Mercedes-Benz

Actros / Axor / ...

Конструкция двухдискового сцепления была усовершенствована и адаптирована в соответствии с изменившимися техническими требованиями. Прежняя конструкция со ступицей / гильзой (рис. 1) была заменена на новую конструкцию с соединительным диском (рис. 2).

Рис. 1: Прежняя конструкция (пример)

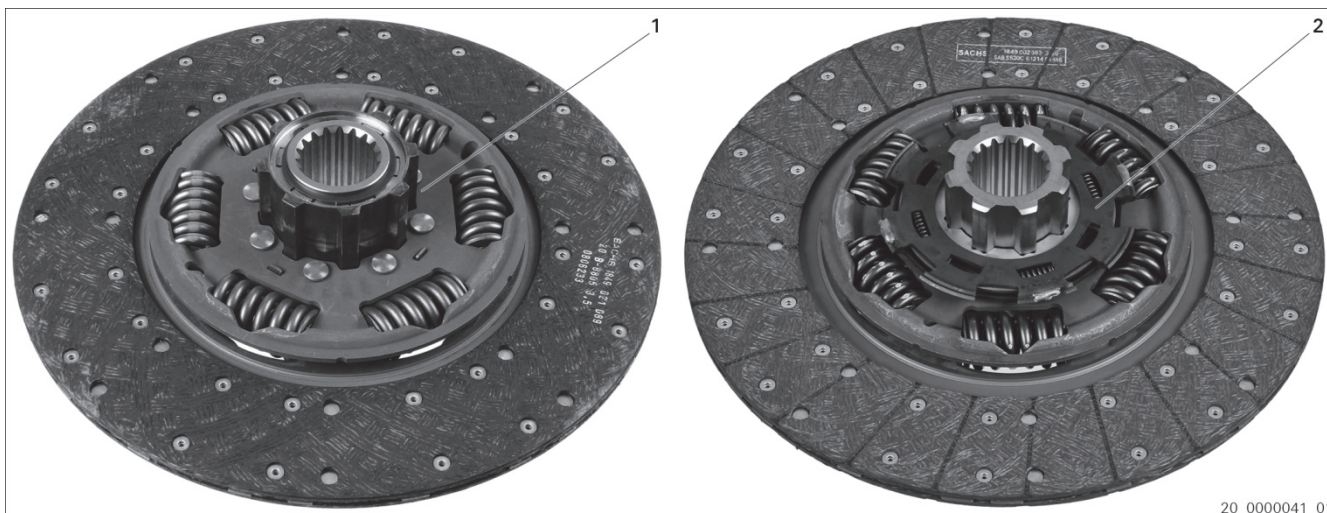
Смешанная установка деталей разных конструкций недопустима!

Последовательность замены
3400 121 501 → 3400 700 649
3400 700 355 → 3400 700 648
3488 000 102 → 3488 000 400 + 1878 007 185
